RIP.271.10.2022

ODPOWIEDŹ NA WNIOSKI O WYJAŚNIENIE TREŚCI SWZ

Dotyczy: postępowania o udzielenie zamówienia publicznego, prowadzonego w trybie w trybie podstawowym na roboty budowlane „**Budowa drogi gminnej na dz. ewid. nr 347, 23/2, 23/4 obręb Pełczyce, przebudowa ul. Wiejskiej (nr 676521Z) oraz ul. Krzywej w Pełczycach - w ramach inwestycji: Rozwój sieci dróg gminnych ... - Polski Ład**”

1.7		Rura osłonowa gazociąg		
29 d.1.7	kalkulacja własna	Wykonanie rury osłonowej na gazociągu. Cena zryczałtowana, pracę należy wykonać pod nadzorem Zarządcy sieci, zgodnie z jego wytycznymi	kpl.	1,000

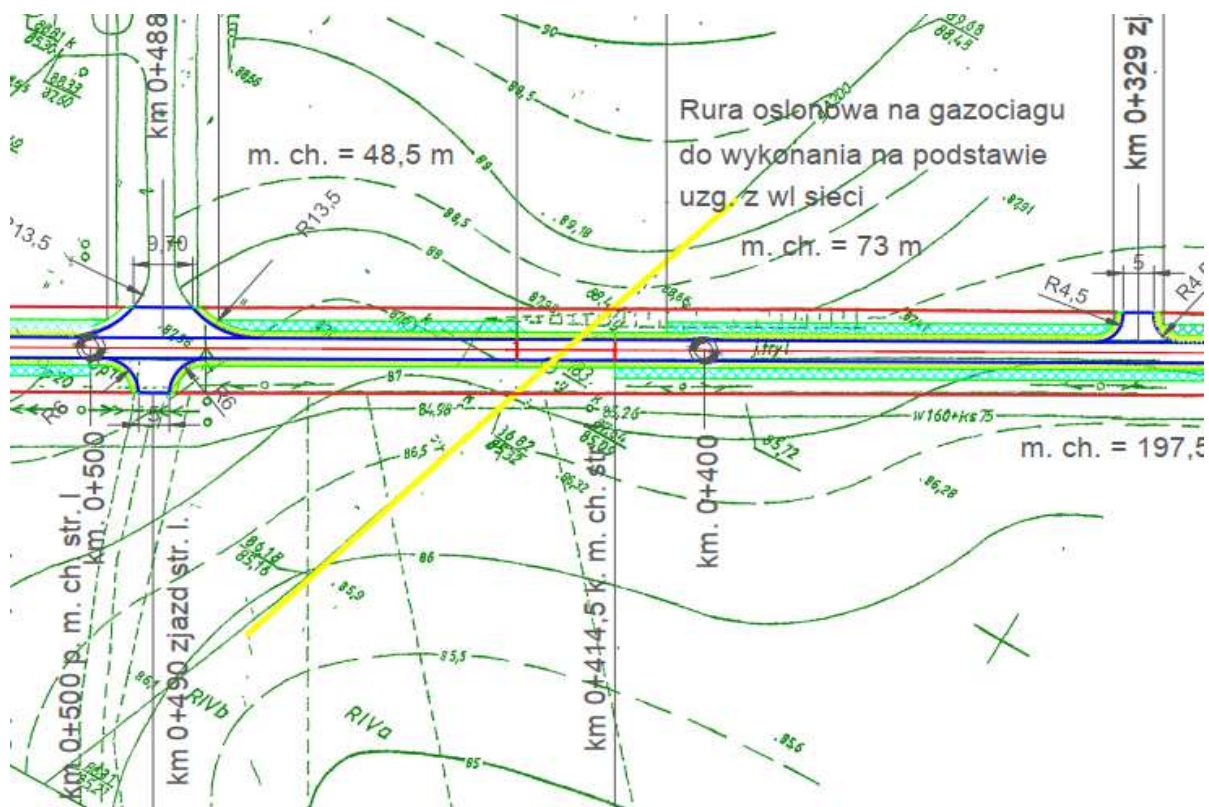
Prosimy o uzupełnienie dokumentacji technicznej oraz przedmiaru robót dla zakresu „Przebudowa drogi gminnej nr 676521Z ul. Wiejska” poz. przedmiaru 29 d.1.7:

Wykonanie rur osłonowych na gazociągu.

Prosimy o podanie danych takich jak długości/średnicy/ z czego rury osłonowe mają być itp. ponieważ w przedmiarze jest tylko wpisany 1.0 kpl.

Sieć gazowa została wykonana z rury stalowej, DN 200, wartość ciśnienia 5,4 MPa. Operatorem sieci jest GAZ System (oddział w Poznaniu),

Wykonawca jest zobowiązany dokonać uzgodnienia z zarządcą sieci gazowej szczegółowy zakres prac, na etapie wyceny należy przyjąć zryczałtowaną cenę za wszelkie prace uzgodnieniowe z operatorem sieci oraz prace dot. zabezpieczenia gazociągu poprzez zastosowanie konstrukcji odciążającej lub wykonanie rury osłonowej.
